TEMA TEHNICA DE PROIECTARE

1.1. Denumirea lucrării: Reabilitare proiect conducte alimentare cu gaze naturale piloti Facle, inlocuire si reamplasare aparatura de masura si control de pe liniile de alimentare cu gaz natural a pilotilor Facle, reproiectarea si inlocuirea sistemului de aprindere de la distanta Facle.

RAPORT DE INSPECTIE

Nr :372 Data : 13.09.2016

Foto 4

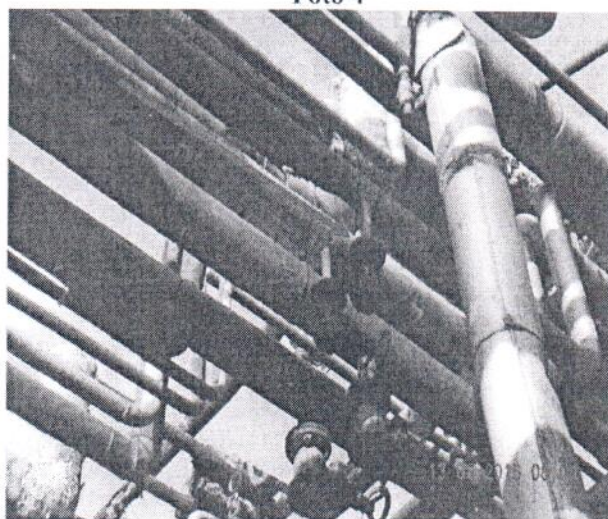
- in zona stalpului nr.52 estacada exista racorduri de scurgere montate pe conducta catre Piloti Facla DN15mm PN25 cu RSVF blocat(foto 4, 5, 6 si 7);

- in zona stalpului nr.52 estacada exista racorduri de scurgere montate pe conducta catre Piloti Facla DN15mm PN25 cu RSVF blocat(foto 4, 5, 6 si 7);

- Se propune mentinerea o perioada (pentru eliminarea prezentei apei) a racordurilor de scurgere montate pe conducta catre Piloti Facila DN15mm PN25 cu RSVF blocat(foto 4, 5, 6 si 7) in zona stalpului cu nr. 52 cu conditia inlocuirii in revizie a tuturor robinetilor cu RSVF DN15mm PN 10 in baza unei tehnologi de reparatie intocmita de firma reparatoare si avizata de beneficiar.

Foto 8

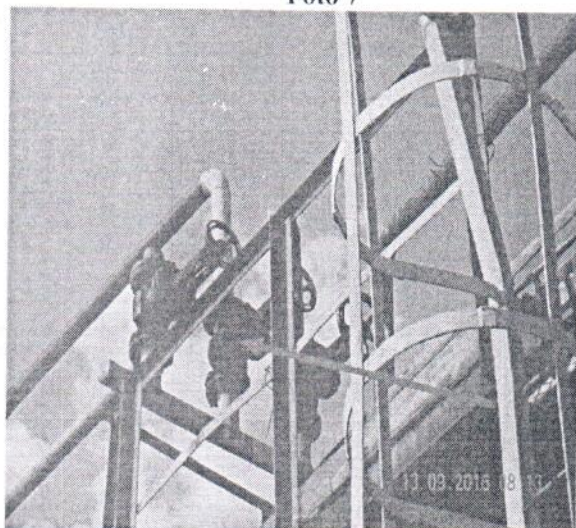
- in zona vaselor V1, V2, V3 exista doua conducte DN 80 mm in lungime totala de 6ml si trei bucati RSVF DN80mm PN40 care realizeaza injectie de gaze naturale in conductele mari de Facla(foto 8, 9 si 10);

- in zona vaselor V1, V2, V3 exista doua conducte DN80mm in lungime totala de 6ml si trei bucati RSVF DN80mm PN40 care realizeaza injectie de gaze naturale in conductele mari de Facla(foto 8, 9 si 10);

- Decupare cupon DN80, L=1m, spre DGSR vezi foto nr.2;
- Se va analiza din punct de vedere tehnologic eliminarea celor doua conducte existente DN80 din zona vaselor V1, V2 si V3, care introduce gaz natural in conductele magistrale de facla(vezi foto 8,9 si 10);
